Aanleiding

5.1.2.e van 5.1.2.e van Kruitkok Landschapsarchitecten is gestart met de voorbereidingen voor de uitwerking van het landschapsontwerp voor Heesch West. 5.1.2.e heeft voorafgaand aan de PG 24 juni vragen gesteld over de rek en ruimte in het stedenbouwkundig ontwerp voor eventuele optimalisatie vanuit landschapsontwerp (zie bijlage). Voorbeelden van onderwerpen zijn:

Deze notitie is stap 1. Gebaseerd op hetgeen besproken is tijdens de PG 24-6 aangevuld met een globale screening van milieuaspecten.

Figuur 17.9 Monumentale bomen 5.1.2.e

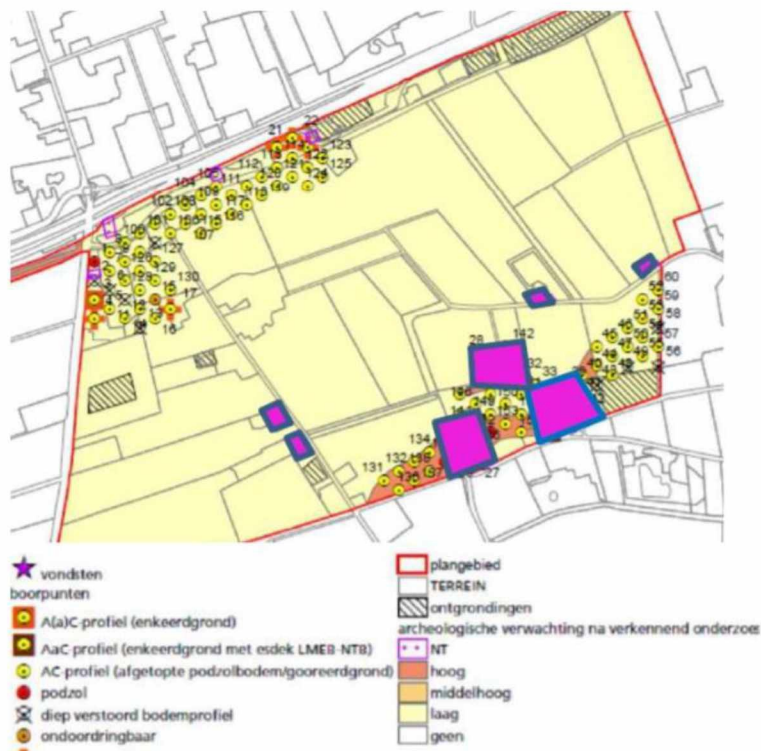
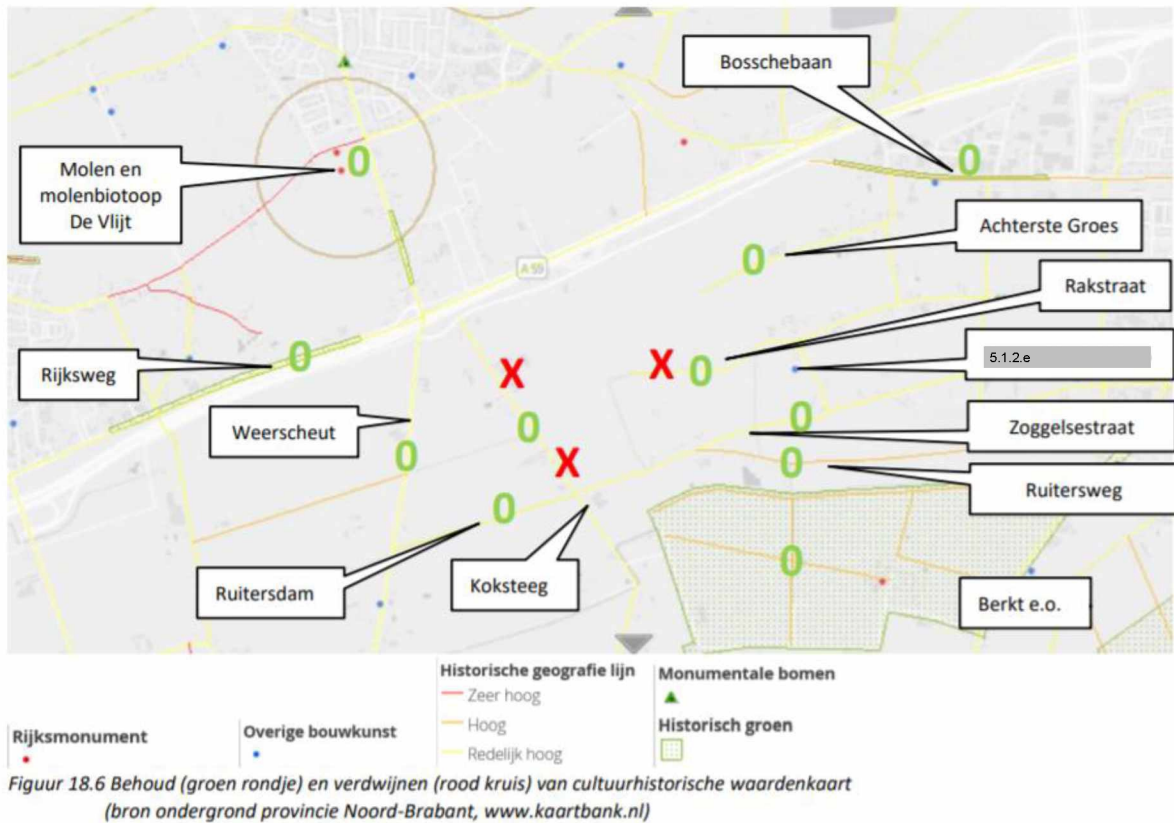
- Verandering van wegen/vlakken kan leiden tot andere effecten op landschap, maar er wordt niet verwacht dat dit wezenlijke andere effecten geeft en wellicht alleen maar positieve effecten
- Aandachtspunt zijn wel de bestaande landschappelijke en groenstructuren. Deze dienen (zoveel mogelijk behouden te blijven). De 6 aangeduide waardevolle bomen langs de Koksteeg dienen behouden te blijven.

figuur 5.2a. Boven: Ligging NNB-gebieden (licht groene arcering) en GBM-gebieden (groenblauwe arcering) in en nabij het plangebied; enkele NNB-gebieden liggen in de directe invloedssfeer van het

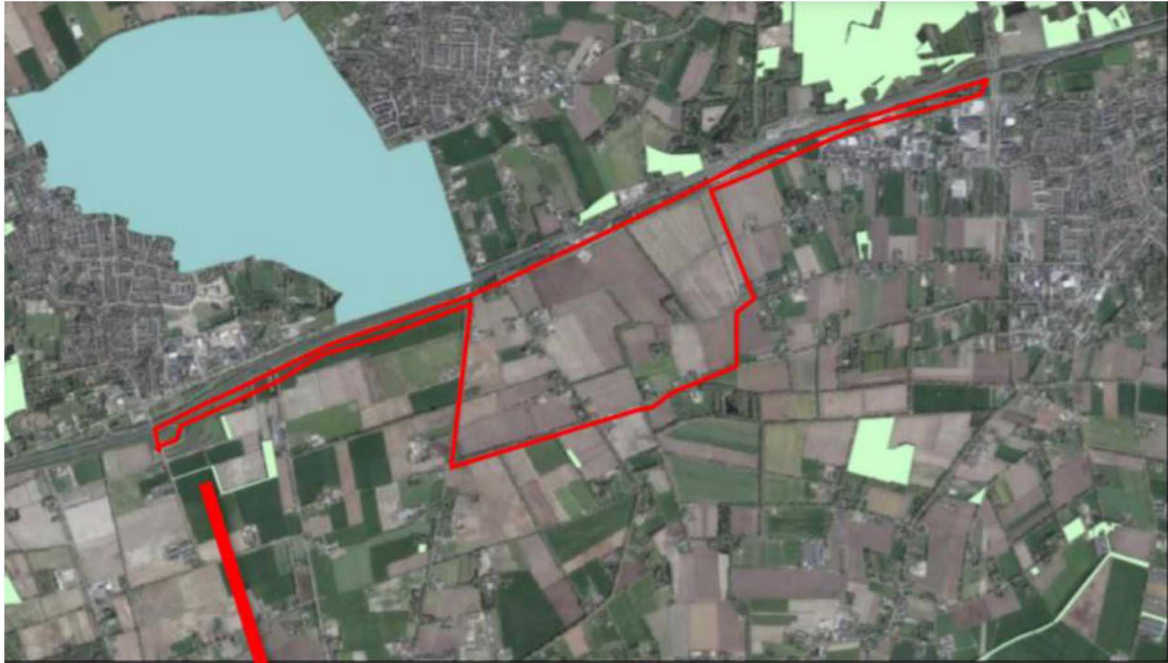
- Op Heesch West zelf is NNB geen wezenlijk aandachtspunt
- Bij uitwerking van het landschapontwerp van de aansluiting bij de Rekken, mag de weg niet richting het NNB gebiedje ten zuiden ervan schuiven
